**OGGETTO: procedura di Valutazione di Impatto Ambientale ai sensi dell'art. 23 del d. lgs 152/2006 relativa al progetto di un impianto eolico della potenza pari a 40 MW e delle relative opere di connessione alla RTN da realizzarsi nel territorio dei Comuni di Guglionesi (CB), Montenero di Bisaccia (CB), Petacciato (CB) e Montecilfone (CB) - Controdeduzioni alla Nota della società Foglia Umberto S.R.L. del 24 febbraio 2023, prot. n. 0027312 trasmesse in data 2 marzo 2023.**

Spett.le Ministero dell'Ambiente e della Sicurezza Energetica,  
con riferimento all'iniziativa progettuale e all'istanza in epigrafe, si trasmettono le presenti controdeduzioni alla **Nota della società Foglia Umberto S.R.L. del 24 febbraio 2023, prot. n. 0027312**

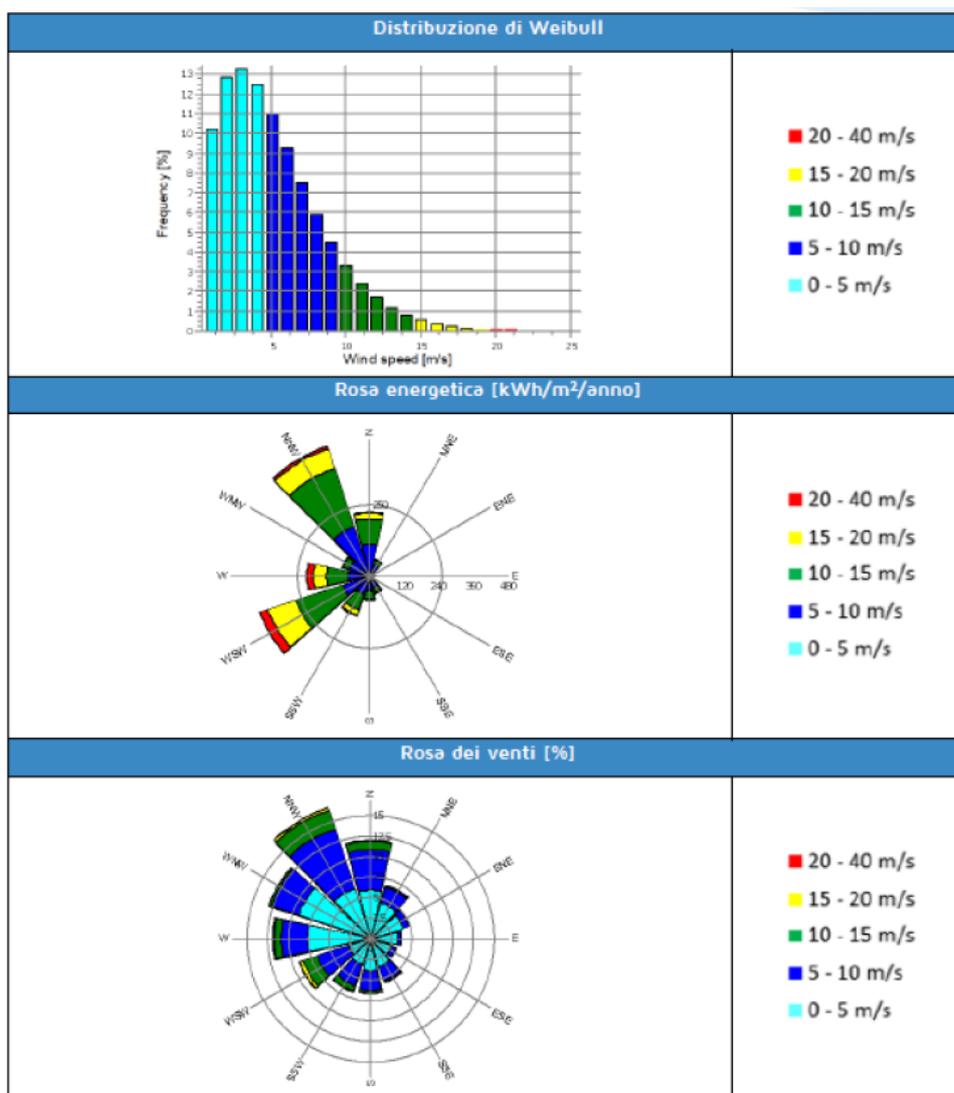
**I. Errata valutazione della rosa dei venti redatta senza ausilio di dati del vento presenti in sito**

È stato prodotto lo studio anemometrico. Tale studio è basato sui rilievi reali in campo e riportato nell’elaborato “025\_GLN-CIV-REL-25\_02 - Relazione Anemometrica”. In tale elaborato è riportata la rosa dei venti costruita con i dati del vento presenti in sito. Di seguito si riporta in figura

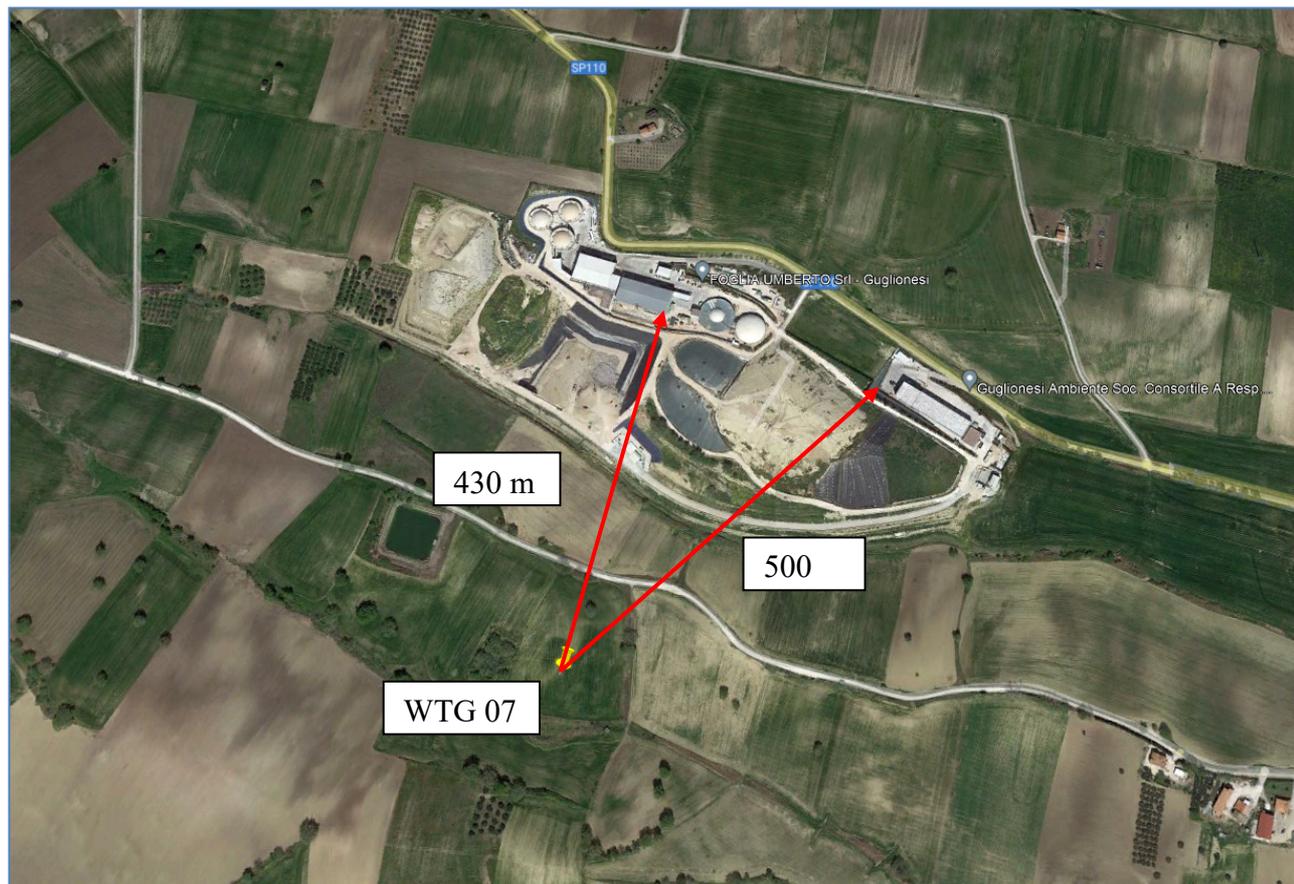
Nella nota si fa riferimento alla mancata valutazione dell'effetto ombra e della gittata rispetto alla discarica che si trova a nord est rispetto alle torri WTG 06 e WTG 07.

In merito alla gittata, nell'elaborato "041\_GLN-CIV-REL-041\_01 - Gittata degli elementi rotanti" è calcolata la gittata per diverse dimensioni del frammento di cui si ipotizza il distacco, in particolar modo è stata calcolata in 297,68 m la gittata del frammento di pala di Lunghezza 1 metro, quale condizione più gravosa. Rispetto alla discarica la pala più vicina è la WTG 7 e la distanza dai fabbricati appartenenti alla discarica è rispettivamente di 430 m e 500 m, ben superiore alla gittata massima.
